ENMIENDA N° 1

INVITACIÓN A COTIZAR No. 5000004554

“ ADECUACIÓN DE OBRAS CIVILES EN OFICINAS DE YPFB TRANSIERRA ”

Punto 1. Términos de Referencia punto 4.1 Adecuación del Área de Reciclaje inciso f)
Donde dice:

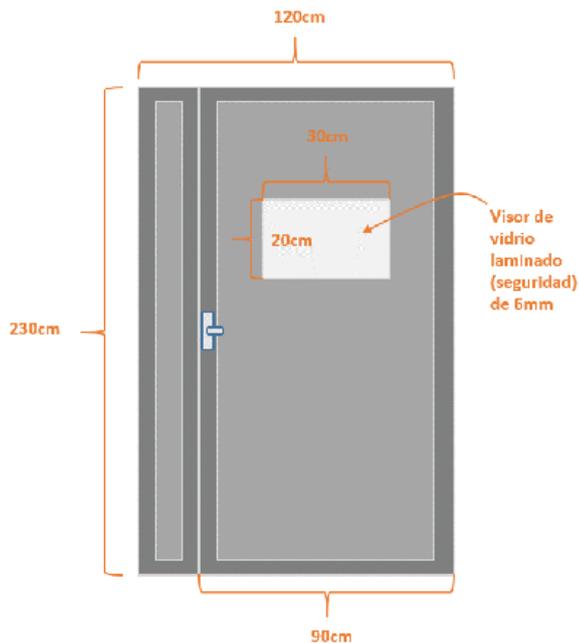
- f) **Habilitación y provisión de una puerta de comunicación con el almacén, con un ancho mínimo utilizable de 0,9m. Se debe contemplar la reubicación de la ruta de conexiones que va por encima del muro actual, de manera que el muro tenga continuidad sin curvas ni cortes.**

- Puerta de aluminio con visor de vidrio
- Espesor de la puerta de 45mm a 50mm
- El visor debe ser de vidrio ahumado laminado mínimamente de 6mm
- Color negro
- Medidas referenciales en la siguiente imagen

Punto 2. Términos de Referencia punto 4.1 Adecuación del Área de Reciclaje inciso g)
Donde dice:

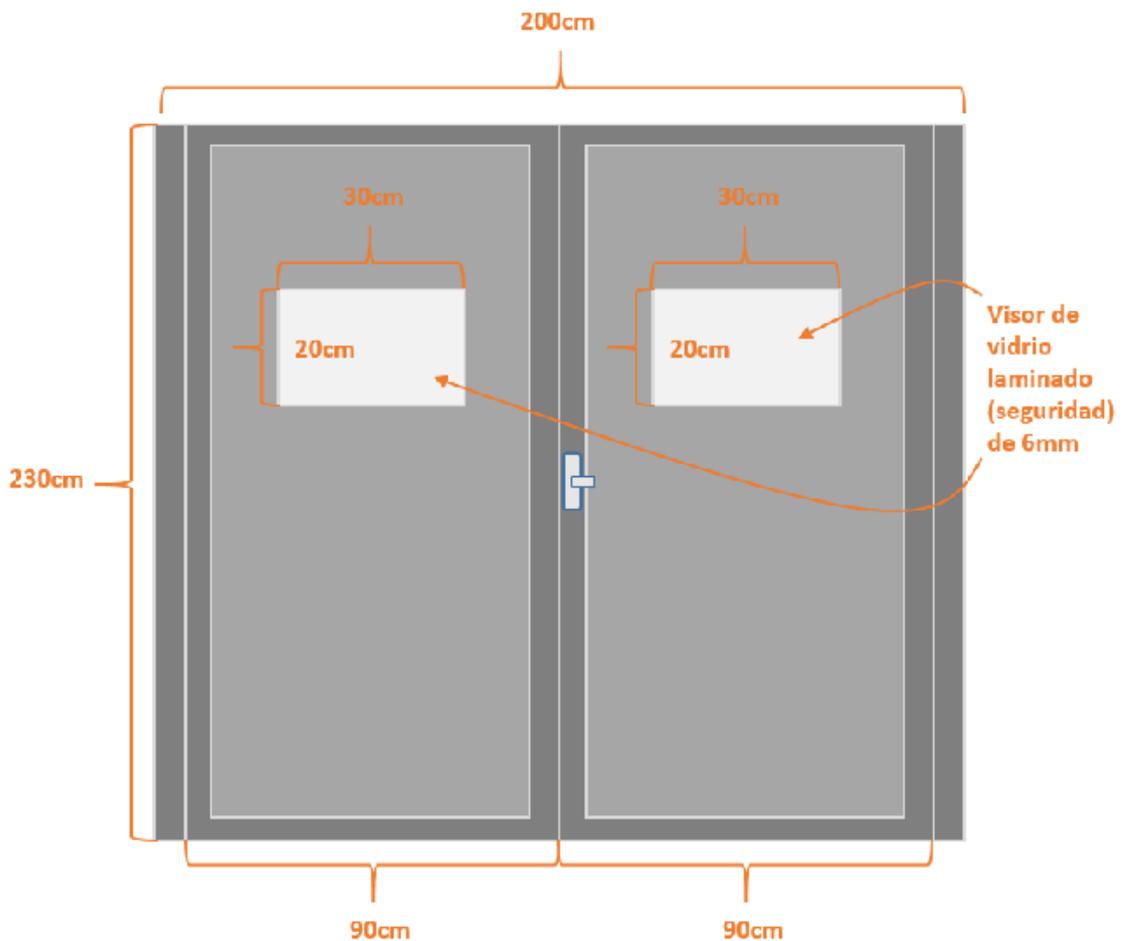
- g) **Provisión y habilitación de una puerta de dos hojas**, lo bastante amplia (2x0.90m) para facilitar el movimiento de materiales (ingreso y salida), del lado oeste del área, que da al sector del pasillo y archivo documental existente.

- Puertas de aluminio con visor de vidrio
- Espesor de las puertas de 45mm a 50mm
- El visor de cada puerta debe ser de vidrio ahumado laminado (seguridad) mínimamente de 6mm.
- Color negro
- Medidas referenciales en la siguiente imagen.
